Mission régionale d'autorité environnementale  
MARTINIQUE

**Avis délibéré**  
**Projet de construction d'un parc photovoltaïque en zone**  
**humide**

**Au lieu-dit Petit-Manoir**  
**Commune du Lamentin**

N°MRAe 2025APMAR2

Implantation des panneaux

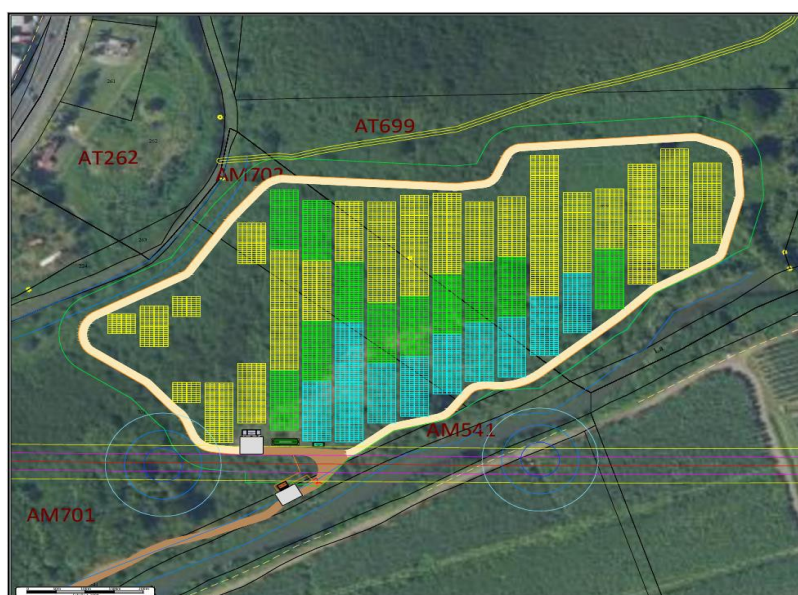
- de modifier le projet afin de le rendre compatible avec le plan local d'urbanisme de la commune du Lamentin, notamment en ce qui concerne la hauteur maximale des constructions autorisées au sein du secteur visé ;

La FPV s'installe principalement en zone N1 « zones naturelles ordinaires » et en zone N2 « zones naturelles où les possibilités de construire sont très limitées ». Le règlement autorise en zone N1 « Les constructions et installations nécessaires à des équipements collectifs ou à des services publics ». À noter que la surélévation du poste de livraison lui fait atteindre une hauteur de 6,40m (page 45 du PC) incompatible avec le règlement qui n'autorise que des hauteurs de construction de 6m maximum au sein des zones visées. **La MRAe recommande que le projet soit modifié afin de le rendre compatible avec le plan local d'urbanisme de la commune du Lamentin.**
